改善箇所説明図 ②

ヒータホース固定ブラケット図(改善後)

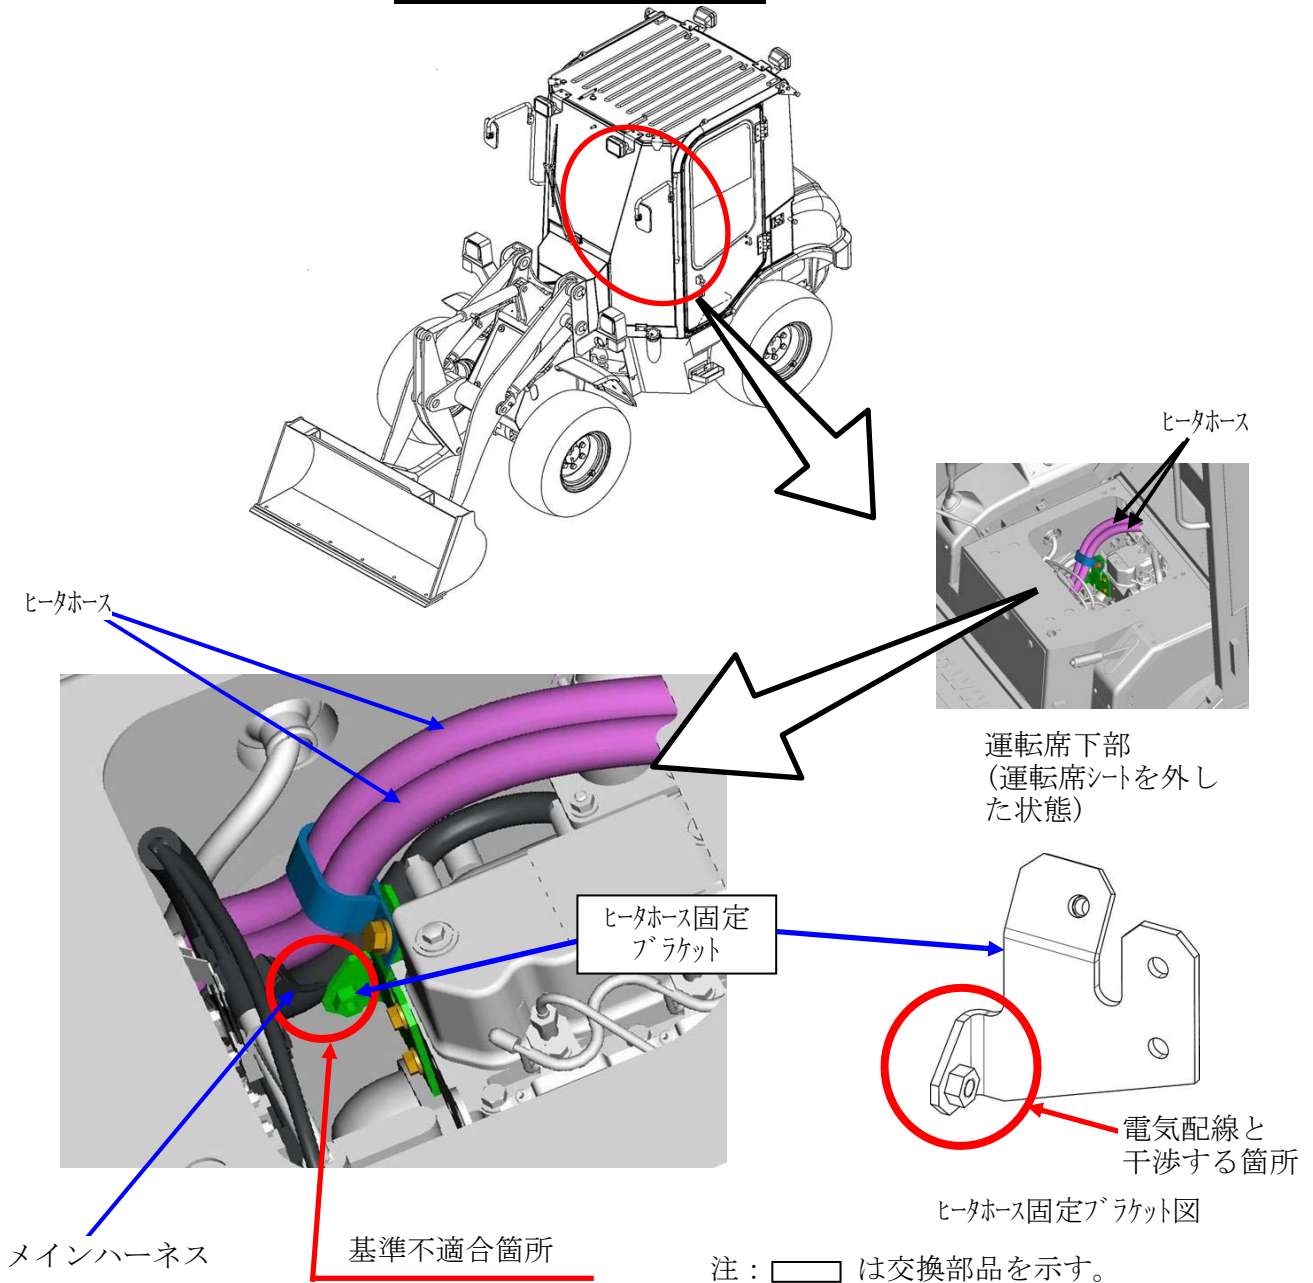
ヒータホース固定ブラケットの形状が不適切なため、振動によりメインハーネスが当該ブラケットと干渉する場合がある。そのため、そのままの状態で使用を続けると、メインハーネスが損傷し、最悪の場合、走行不能になるおそれがある。

全車両、ヒータホース固定ブラケットを対策品に交換するとともに、固定バンドの向きを変更する。
なお、メインハーネスに損傷があるものは新品に交換する。

ヒータホース固定ブラケットの形状が異なるため目視で識別可能。
